VYSVĚTLENÍ ZADÁVACÍ DOKUMENTACE Č. 4

Název veřejné zakázky:	**Obecní dům Rudíkov**
Druh zadávacího řízení:	podlimitní otevřené řízení
Druh veřejné zakázky:	stavební práce
Adresa profilu zadavatele:	https://www.e-zakazky.cz/Profil-Zadavatele/8e76d1eb-142a-4c50-96e9-57600d5b36da
Identifikace projektu:	„Rekonstrukce budovy obecního úřadu v obci Rudíkov“, pořadové číslo: 142831 a „Dostupné bydlení – Obec Rudíkov “, ev. číslo 28700044

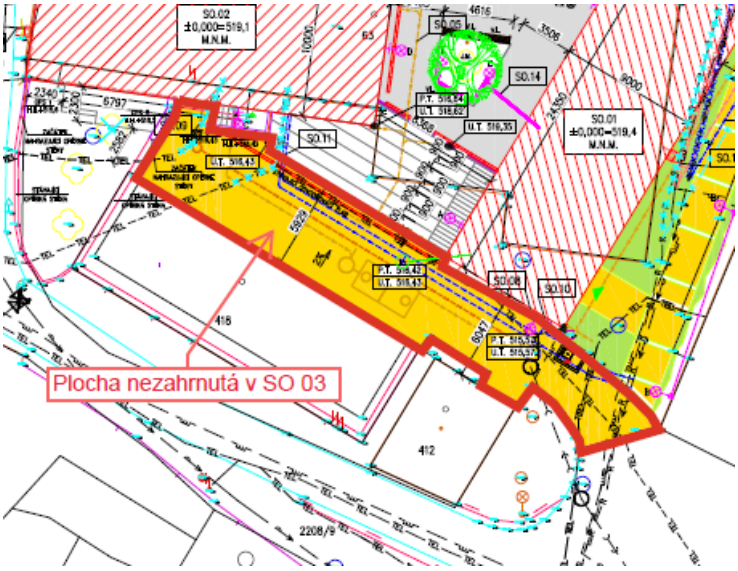
Domníváme se, že odvodňovací žlaby zakreslené v situaci SO 03 neodpovídají žlabům v SO 05 Dešťová kanalizace a Koordinační situaci. Žádáme o upřesnění, která varianta je platná.

Varianty jsou platné obě, jelikož v SO03 jsou řešeny žlaby zpevněných ploch na parkování atd., přičemž v SO05 jsou řešeny žlaby zpevněných ploch, které doprava neřeší a ty liniové žlaby, odkud je dešťová voda svedena do akumulační nádrže.

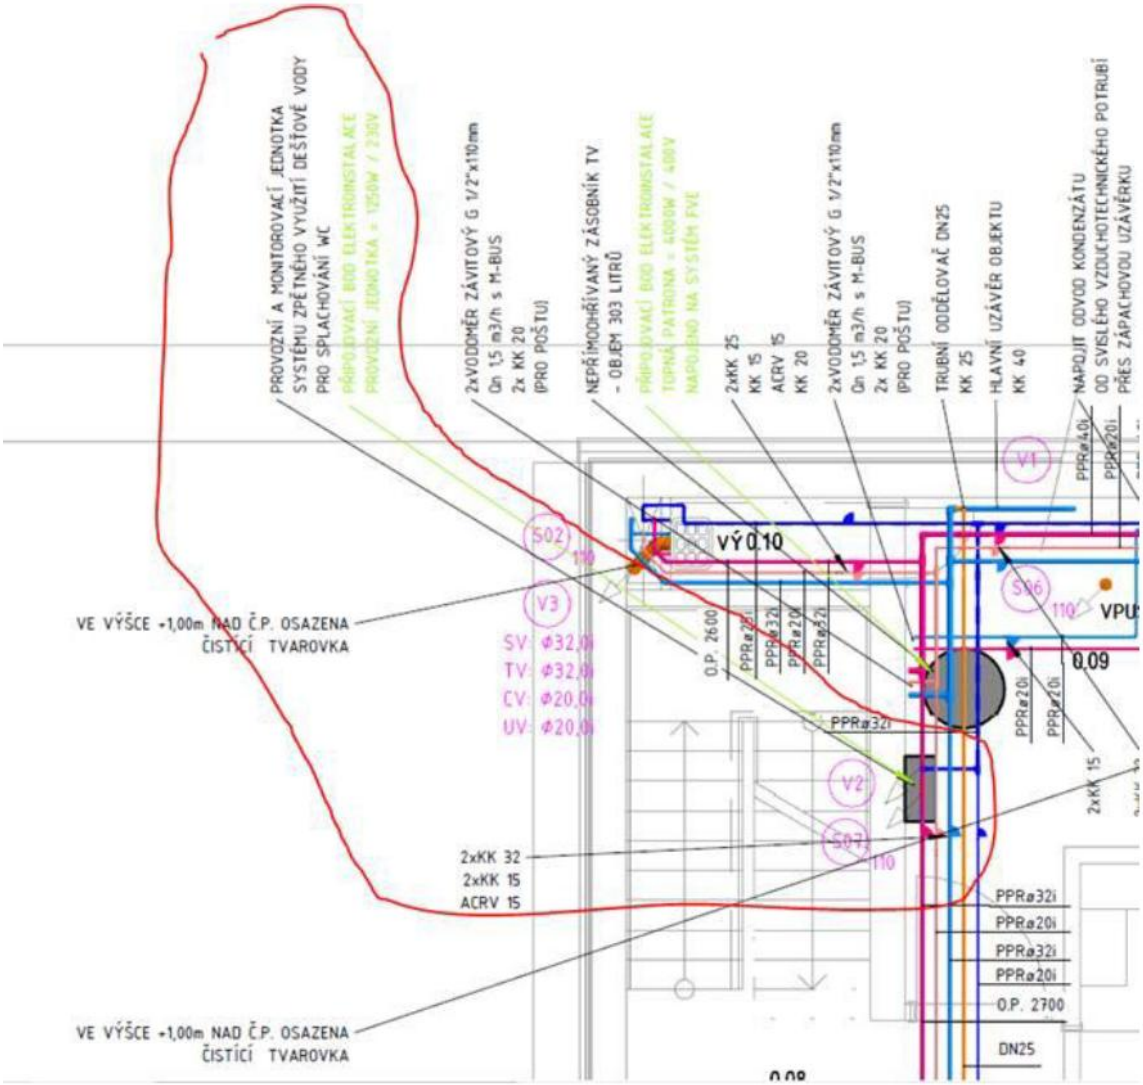
Dle PD bude akumulační nádrž dešťových vod provedena jako betonová prefabrikovaná, samonosná nádrž objemu 20 m3 s litinovými poklopy pro zatížení pojížděnými osobními vozidly. Ve VV je uvedena (dle pol.č. 4) Kompletní sestavná jendotka likvidace dešťových vod s akumulační nádobou 6 500l, akumulační nádrž samonosná z HDPE s pochozím poklopem. Žádáme o upřesnění , která varianta je platná.

Žádáme o upřesnění, kde je ve VV uvedena a kde bude osazena úpravna (vč. čerpadla) pro využití dešťové vody pro splachování.

Žádáme o upřesnění, kde jsou ve VV uvedeny liniové odvodňovací žlaby odvodňující zpevněné plochy mezi SO 01 a SO02, zakreslené v situaci SO 05.

Jednotka využití dešťových vod je vykázána v části ZTI a osazena v technické místnosti.

Odvodňovací žlaby a vpusti jsou uvedeny v části SO05.
